三菱インバータ

No. 401

ベクトル制御専用モータSF-V5RUシリーズ 定格名板・注意名板変更のお知らせ

(1) 定格名板

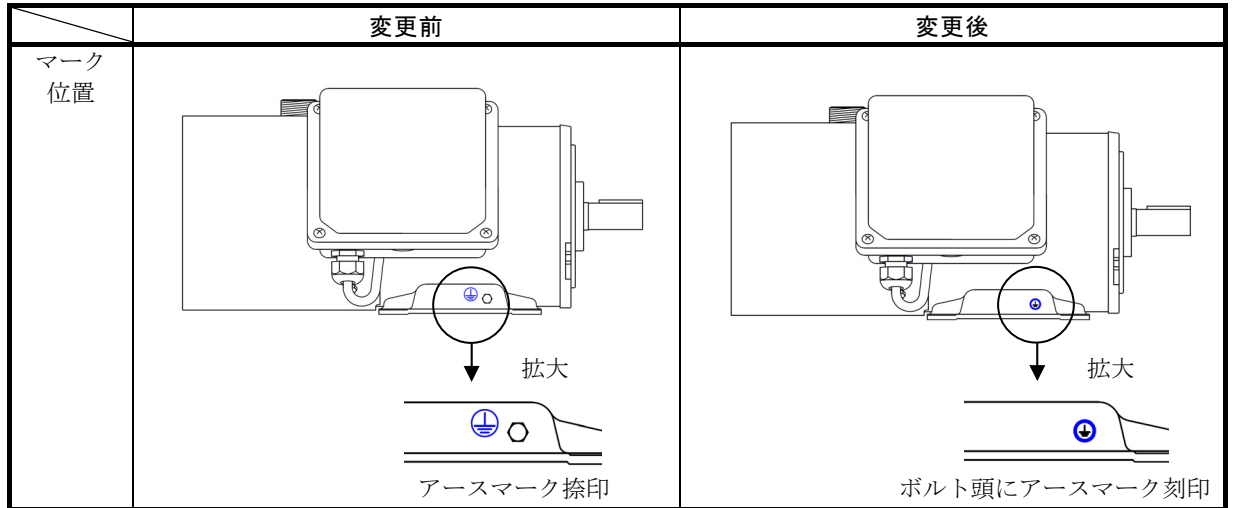
- (1) 部品入手性改善、社内管理上の理由により定格名板の材質、記載内容を変更します。
- (2) ファンサーマル注意及び高温注意の名板を追加いたします。
- (3) アースマークの表示方法を、捺印からボルト頭への刻印に変更します。

変更前	変更後
方式	レーザ名板	レーザテープ名板
材質	アルミ (アルミ地色)	アクリル (黒)
文字色	白	白
寸法	132 フレーム以下 : 80mm×50mm 160 フレーム以上 : 100mm×63mm	全容量 : 80mm×50mm
外観 サンプル		
内容	三菱マーク+SUPER LINE	三菱マーク+MITSUBISHI ELECTRIC

図1 標準仕込品製品ラベル例

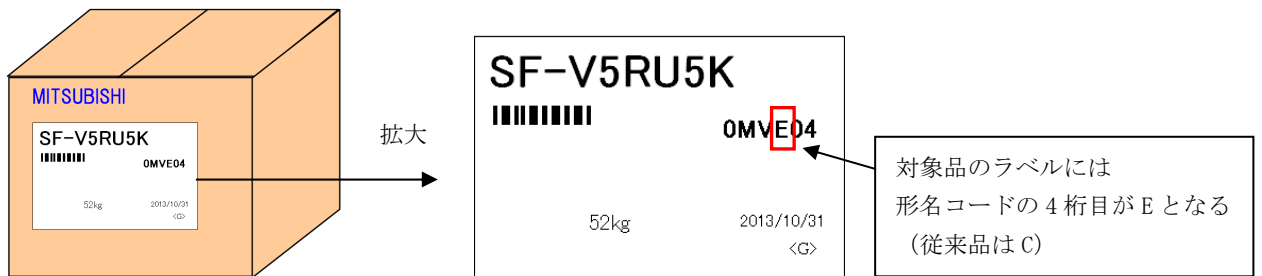
梱包箱外観からの変更品の判別方法

標準仕込品は、製品ラベルに表示している形名コードの4桁目がCからEへ変わります。(図1)

特殊品は、製品ラベルの右下部にアルファベットの『U』を表示いたします。(図2)
